febiEXAKT

Španer lanca

febi br. 21275

BMW E87 116i sa

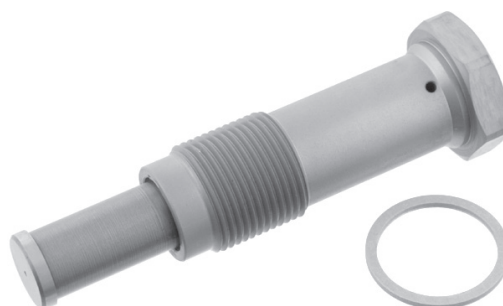
Lanac preskače i ako su svi dijelovi pravilno ugrađeni. To može imati za posljedicu nepravilan rad motora pa čak može dovesti i do oštećenja. Ovaj problem je primijećen kod vozila proizvedenih od ožujka 2004. do kolovoza 2007.

Originalna verzija španera (usporedni br. 11 31 1 439 851) ima veći otvor iznad navoja (pogledajte sliku 1). Proizvođači su ugrađivali ovu verziju španera u spomenute modele vozila. Kao posljedica toga uslijed većih opterećenja javlja se preskakanje lanca. U najgorem slučaju dolazi do kontakta ventila i klipova – uslijed čega može doći do oštećenja motora. Ova verzija je zamijenjena od strane proizvođača vozila i nije više aktivna.

febi preporučuje primjenu aktualnog španera febi 21275 (usporedni br. 11 31 7 567 680). Ovaj španer ima mali otvor ispod glave (pogledajte sliku 2), što će osigurati odličan rad lanca u svim uvjetima i spriječiti preskakanje.

Na tržištu se još uvijek može naći stara verzija španera. Nova verzija je također dostupna ali se prodaje bez brtvenog prstena!
